Conclusione positiva della Conferenza regionale ai sensi dell'OCSR n. 16 del 3 marzo 2017, relativa all'intervento di "DEMOLIZIONE E RICOSTRUZIONE DEL CIMITERO DI FONTE DEL CAMPO sito nel Comune di Accumoli (RI)", ai sensi delle Ordinanze n. 37/2017 e n. 109/2020. Codice: OOPP_000567_2017.

**PROGETTO DEFINITIVO DELL'INTERVENTO
DI "DEMOLIZIONE E RICOSTRUZIONE DEL CIMITERO DI FONTE DEL CAMPO
NEL COMUNE DI ACCUMOLI (RI)" «Codice Opera: OOPP_000567_2017»
ORDINANZE N. 37/2017 e N. 109/2020 Id. n. 197
CUP C62I17000150001**

NUOVO POSIZIONAMENTO
BLOCCO SERVIZI IGIENICI

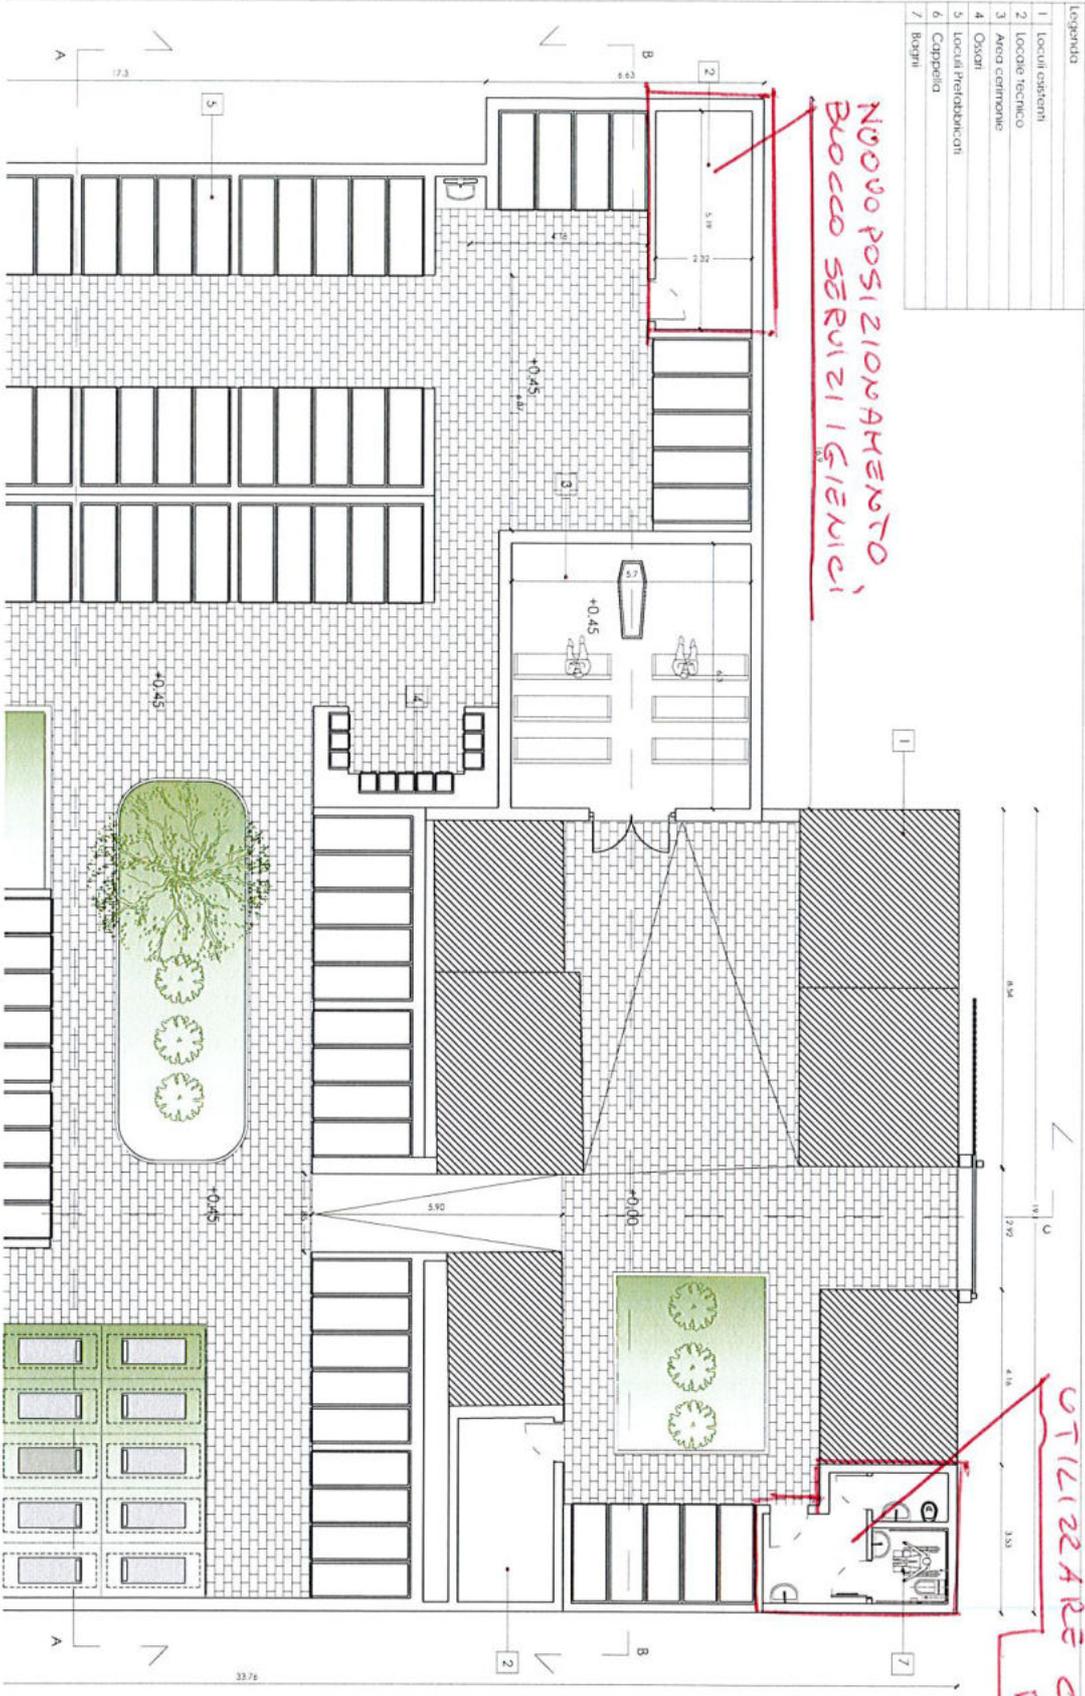
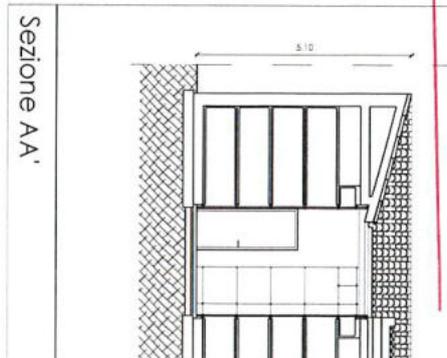
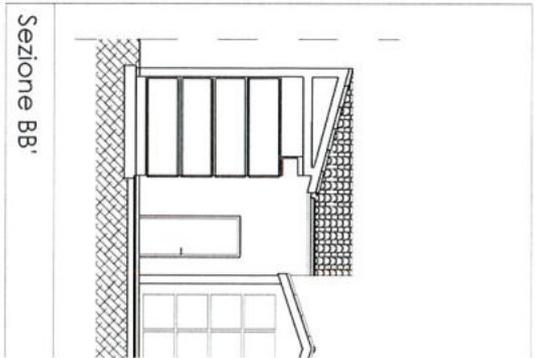
- Si prescrive la realizzazione del blocco servizi igienici in posizione diversa da quella proposta nel progetto definitivo, ed in particolare si dispone la realizzazione del wc in corrispondenza dell'antistante locale tecnico (locale “2”) posto tra i blocchi di loculi (disposizione recepita ed approvata nella seduta del Consiglio Comunale in data odierna con Deliberazione n° 21/2021) ;
- Si allega planimetria indicativa ;

BLOCCO SERVIZI DA SPOSTARE
UTILIZZARE COLTE MAGAZZINO-
DEPOSITO
